From: "5.1.2,e"
Sent: Thu, 6 Jul 2023 12:16:06 +0200
To: "5.1.2,e" <5.1.2,e@amsterdam.nl>
Subject: Re: Z2023-0001954 besluit verlening beslistermijn

Het korte antwoord is: er zijn beleidsregels waar dit plan niet aan voldoet, er kan geen maatwerk worden verleend en hier geldt geen precedentwerking. (de gerealiseerde dakopbouw aan de 5.1.2,e is een ander geval) Dit betekent dat als het initiatief niet aan de beleidsregels voldoet en er geen gebruik wordt gemaakt van de mogelijkheid tot het plan aan te passen, dan is het gevolg dat de aanvraag moet worden geweigerd.

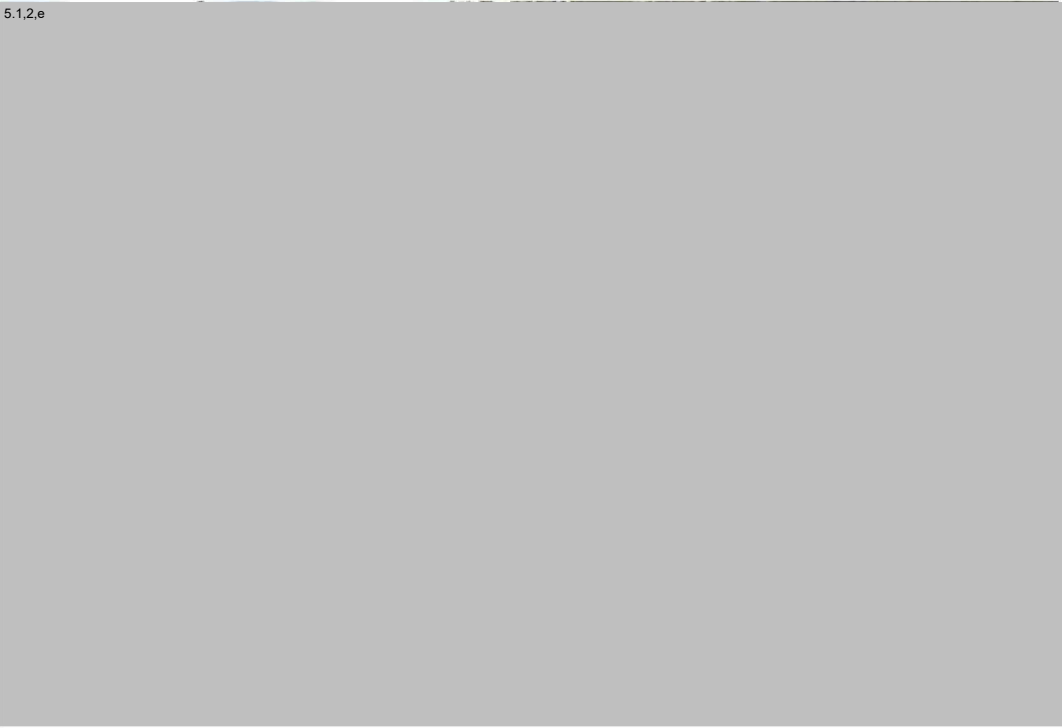
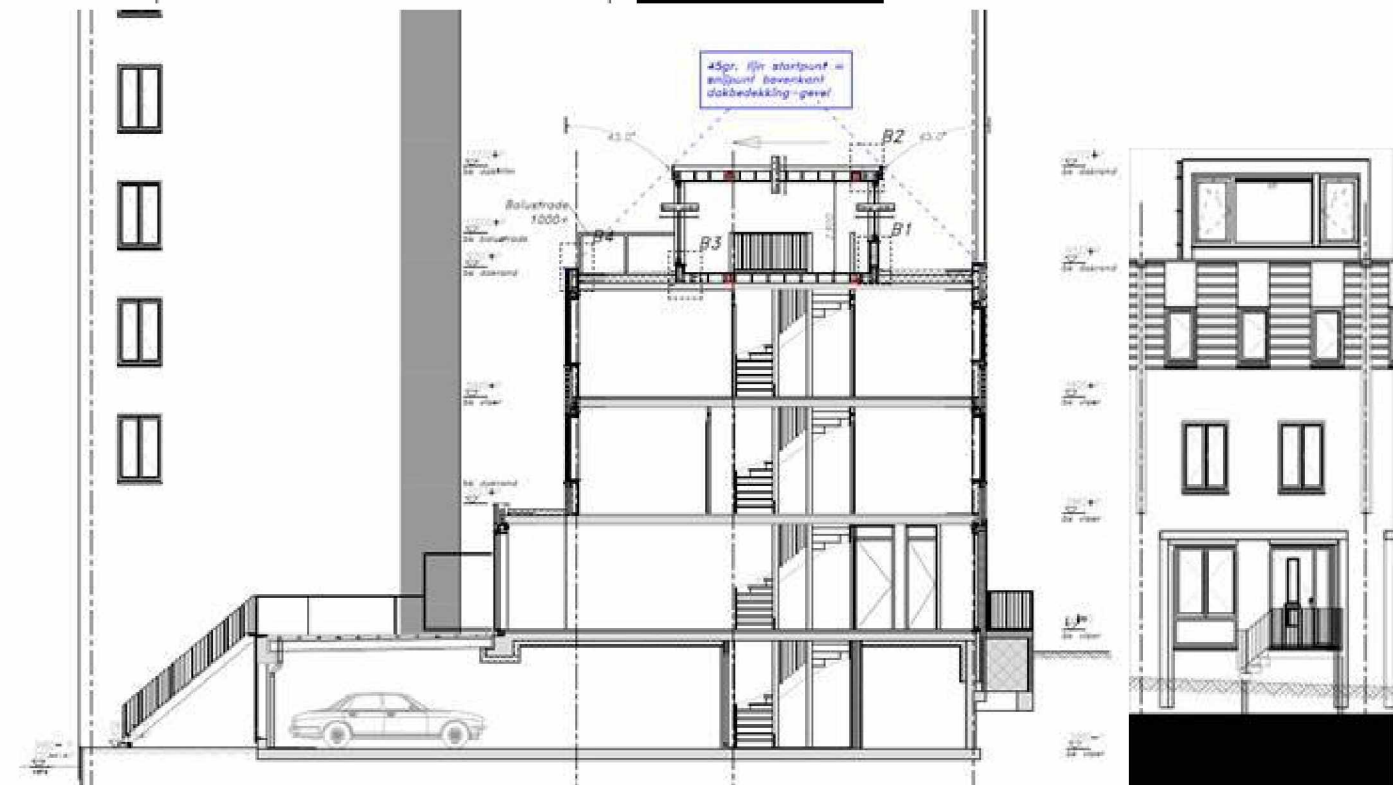
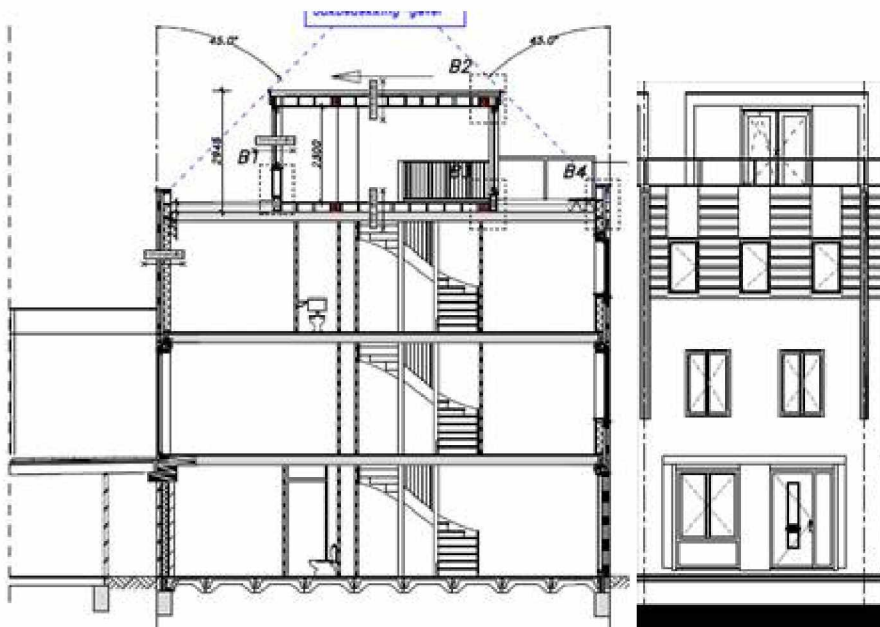
Wanneer 5.1.2,e wordt vergeleken met de gerealiseerde opbouw aan met dakterras aan de 5.1.2,e dan geldt hier een andere straat, andere bouwhoogte, net iets andere architectuur (door half verdiept parkeren) (ook is het dakterras aan de andere zijde van de opbouw). De vergunning aan de 5.1.2,e is verleend op basis van een fout in de conceptaanvraagfase. Er is hier geen aanleiding om die gemaakte fout te herhalen.
